## Second opinion

### Sanierung der Mischwasserleitung Stöcklerengasse

Sanierung der Mischwasserleitung Stöcklerengasse, Bellmund

## P-02.20-1036 Second opinion

Abbildung 2: Rückstauhöhen, Vergleich der verschiedenen Ansätze im IST Zustand z5

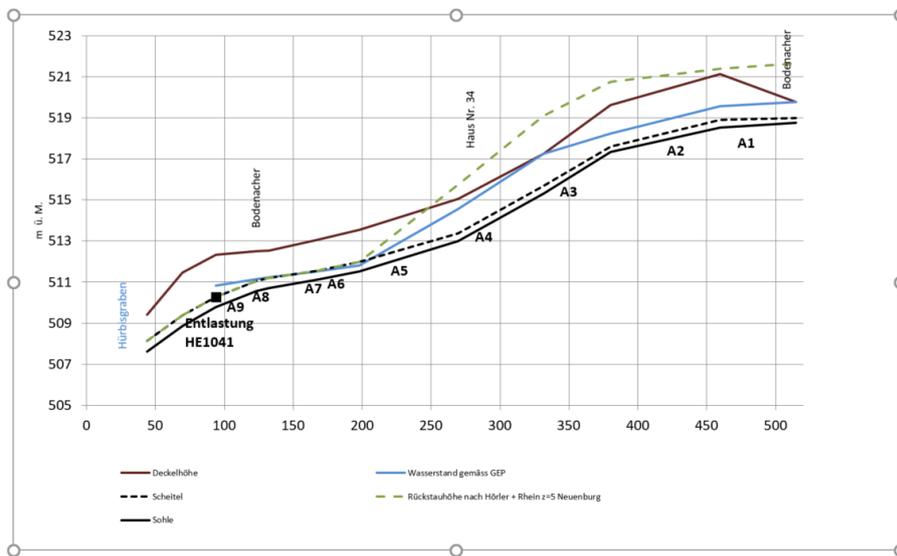
Die im GEP angegebenen Wasserstandknoten werden im Längenprofil mit den von swr+ berechneten Wasserstandknoten verglichen. Beide zeigen im Ist-Zustand Rückstau bis über Terrain (siehe Längenprofil Abbildung 2). Die Rückstauknoten aus unserer Berechnung liegen höher als die Rückstauknoten des GEP Bellmund.

Abbildung 3: Rückstauhöhen für den SOLL Zustand (rot=ausgebaut), z=5 Jahre

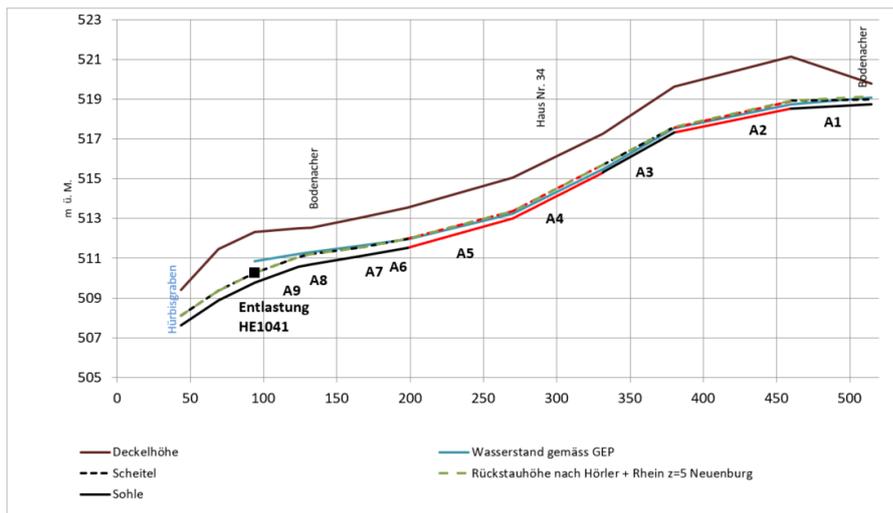
Wie für den IST- Zustand wurden auch für den SOLL-Zustand (nach Realisierung des vorgelegten Projekts) die Wasserstandknoten verglichen (siehe Abbildung 3). Nach der Vergrößerung des Rohrdurchmessers in den Haltungen A2, A4 und A5 auf DN 400 wird der öffentliche Kanal beim Bemessungsregen nicht überstaut.

Abbildung 4: Rückstauhöhen für den SOLL Zustand bei Überlastung, z=10 Jahre (Neuenburg)

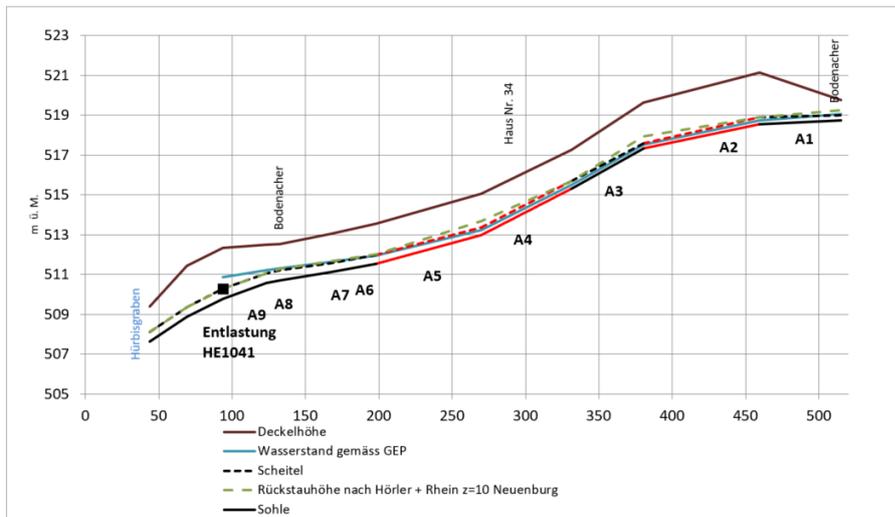
In einem weiteren Bearbeitungsschritt haben wir die Reaktion des Netzes auf Regen überprüft, die stärker sind als der Bemessungsregen. Der Blockregen für eine Wiederkehrperiode z = 10 Jahre kann gerade noch ohne nennenswerten Rückstau abgeführt werden (Vgl. Abbildung 4), weil die erforderliche Durchmesserstufe der handelsüblichen Rohre Kapazitätsreserven bringt.

Das Längenprofil für den Überlastfall zeigt erwartungsgemäss, dass die ausgebauten Abschnitte noch Kapazitätsreserven aufweisen, und dass bei Überlastung des Kanalnetzes der Aufstau in der Haltung A3 beginnt (Abbildung 4). Ein Ausbau des Netzes auf ein höheres Schutzziel würde jedoch noch weitere Ausbauten erfordern.

Abbildung 5: Kenndaten der Hochwasserentlastung HE 1041

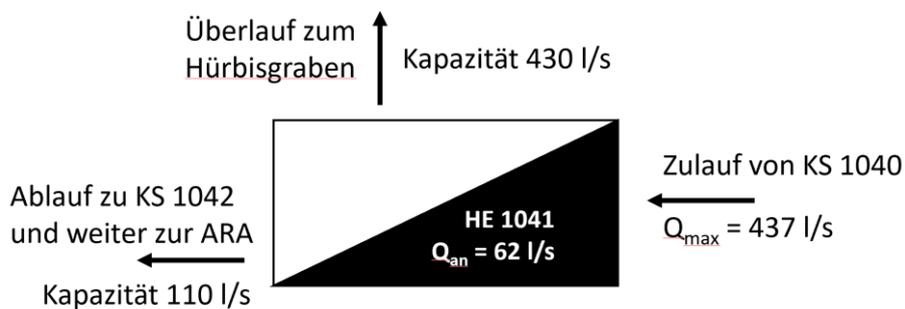
Der regulierende Fließquerschnitt wird oben durch die Drosselblende und seitlich durch die Überfallkante begrenzt und hat eine Fläche von  $0.028 \text{ m}^2$ . Die Fließgeschwindigkeit in der Haltung oberhalb der Entlastung beträgt bei dieser Teilfüllung  $2.2 \text{ m/s}$ . Die Entlastung springt somit ab  $0.062 \text{ m}^3/\text{s}$  an. Dies ist die Menge, welche auch im GEP Bellmund angegeben wird. Der Filippi Regenüberlauf ist so geformt, dass die Energie aus der Zuflussgeschwindigkeit zur Überwindung der Überfallkante genutzt wird. Somit ergibt sich aus der Breite der Überfallkante eine Strömungstiefe von  $10 \text{ cm}$  und eine bessere Trennschärfe, im Vergleich zu einem konventionellen Überfall mit einer Überfalltiefe von rund  $20 \text{ cm}$ .

Die Haltung unterhalb der Entlastung (KS 1041 – KS 1042) hat einen Rohrdurchmesser von  $300 \text{ mm}$  und eine Normalabfluss-Kapazität von etwa  $110 \text{ l/s}$ . Diese wird wirksam, wenn die Kapazität des Entlastungskanals erreicht ist und die Kammer bis über den Rohrscheitel gefüllt wird.

Der Entlastungskanal in den Hürbisgraben weist einen Rohrdurchmesser von  $400 \text{ mm}$  auf und hat eine Kapazität von  $430 \text{ l/s}$ . Insgesamt könnten somit  $540 \text{ l/s}$  abgeleitet werden, wenn der Rückstau in der Entlastungskammer über den Scheitel des weiterführenden Kanals steigt. Der GEP bestimmt den maximalen Zufluss zur Hochwasserentlastung bei einem 5-jährigen

Regenereignis auf 437 l/s. Der Entlastungskanal ist somit ausreichend dimensioniert.

Die Hochwasserentlastung HE 1041 und der Entlastungskanal sind korrekt ausgeführt und verursachen keinen Rückstau.
